Vedk. søknad frå kommunen om godkjenning av fy
hushaldningsavfall på Moldekleiv.

Vedrørende brev til SFT fra Utbyggingsavdelingen
datert 3. mars 1975, angående midlertidig søppel
Moldekleiv Meland kommune.

Vedrørende søppelfyllplass Moldekleiv - Meland komm

Bilag 3

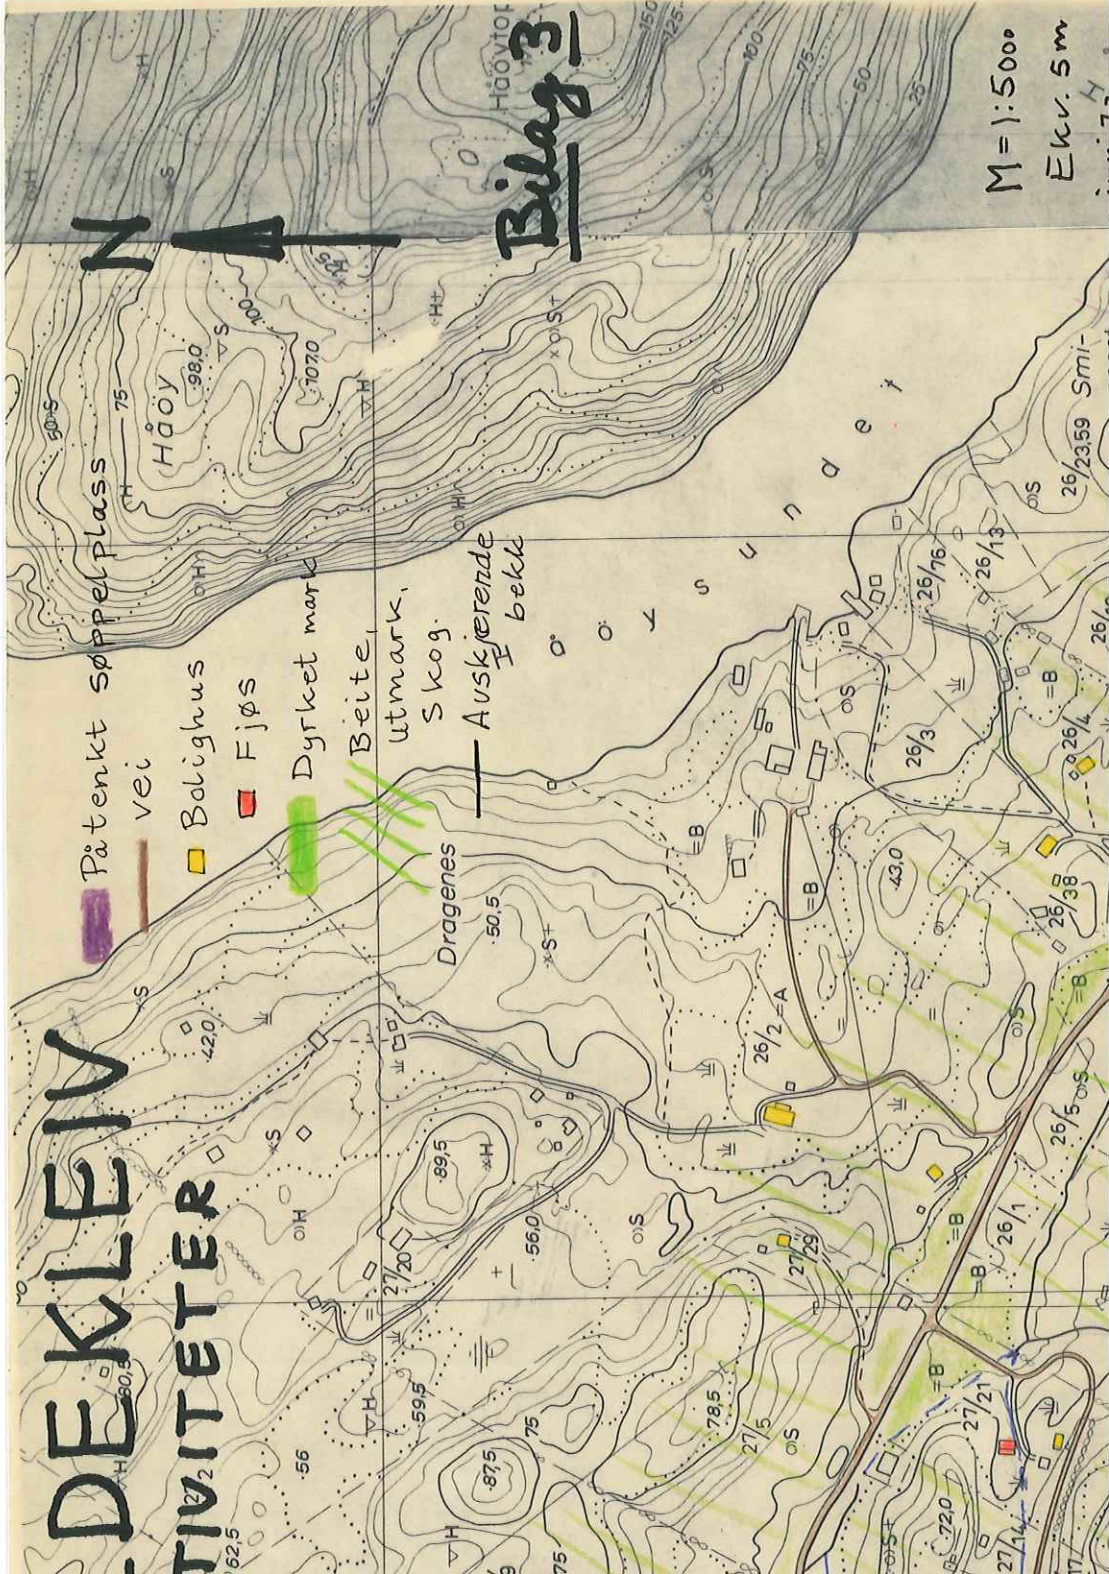
- 1) Dei øvre 2/3 av dalen er tørr og godt drenert
boss må difor starte øverst oppe i dalen.
- 2) Området må berre utnyttast etter Bradford-sys
ei høgde på fyllingen av min. 2,5 m.
- 3) Det må utarbeidast framlegg til instruks når
tøming og tildekking m.v. og instruksen må le
for Helserådet før plassen vert teken i bruk.
- 4) Under fyllingen, midt i dalen, må det leggjas
røyr slik at ein får ei sikkert bortdrening
